შ.პ.ს "კაზა-პროექტი"		თანამდებობა	ხელმოწერა	გვარი	ფურცელი
		დირექტორი		გგოგრიჭიანი	№
		პრ.მთ.არქ.		გგოგრიჭიანი	ფურცელი
		მთ. ავტორი		გგოგრიჭიანი	№
სამედიცინო სამკურნალო ცენტრი "ურანტი" კორექტირების პროექტი	დაკვეთა №				მაშტაბი
	სტადია	შესრულა		ნ. გაბუნია	1:150
ჭრილი 1-1	ტ.პ

ჭრილი 1-1

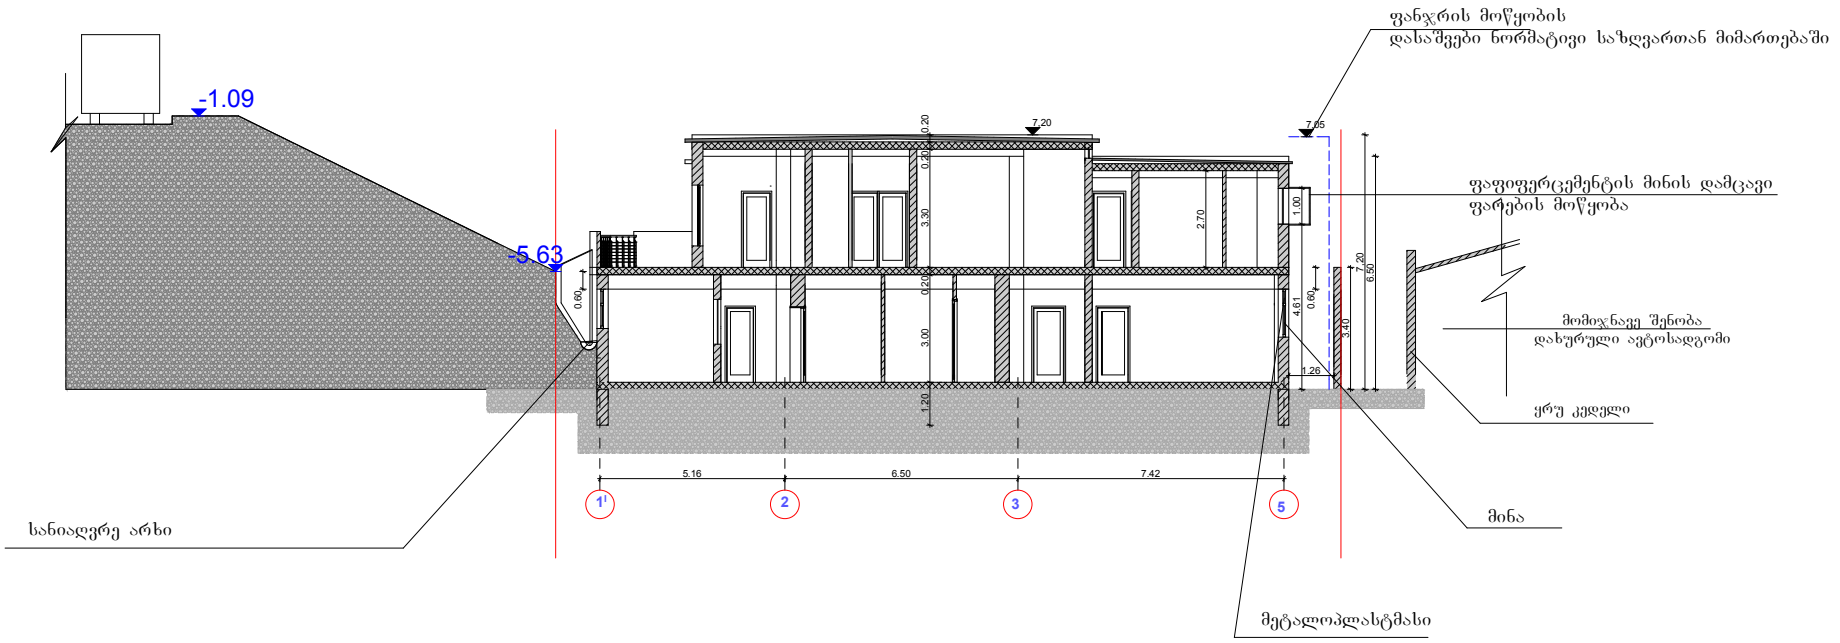
შენიშვნა:
შეცვლილია მთლიანად კნსტრუქციული სქემა, რამაც გამოიწვია ზომების ცვლილებები (შიდა გადაგეგმარების შენარჩუნებით).
იხილეთ განმარტებითი ბარათი.
შეცვლილია შენობის კონსტრუქციული სიმაღლე ნაცვლად 8.05 არის 7.20 მეტრს
